## A 1 Rheinquerung Leverkusen Band 3 Mängel der Variantenauswahl

## 4.6.2 Spätere Inbetriebnahme

## 5 Planfeststellungsbeschluss

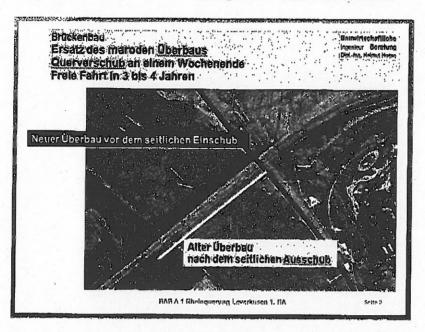
Die Planfeststellungsbehörde äußert Bedenken dahingehend, dass der Bau einer "reduzierten" Brücke (KOMBILÖSUNG) unter laufenden Verkehr durchgeführt werden müsse und dafür zunächst eine Ersatzbrücke gebaut werden müsse (Seite 220).

Diese Vorstellung ist unzutreffend. Eine Behelfsbrücke für den Verkehr ist nicht erforderlich. Der Verkehr kann während der Herstellung des Überbaus wie bisher auf der bestehenden Rheinbrücke abgewickelt werden. Der Verkehr muss allerdings für 1 bis 4 Tage unterbrochen werden, um den vorhandenen Überbau auszuschieben und den neuen Überbau einzuschieben.

Die Einzelheiten des Querverschubs sollen an Hand der nachfolgenden Skizze verdeutlicht werden.

- der neue Überbau während des Betriebs auf der vorhandenen Rheinbrücke talwärts versetzt auf Hilfspfeilern hergestellt wird,
- bergwärts versetzt Hilfspfeiler für die Zwischenlagerung zum Abbruch der vorhandenen Rheinbrücke geschaffen werden,
- auf Pfeilern und Widerlagern Verschubbahnen hergerichtet werden,
- während einer Sperrung von 1 bis 4 Tagen der marode Überbau bergwärts ausgeschoben und der neue Überbau bergwärts eingeschoben wird,
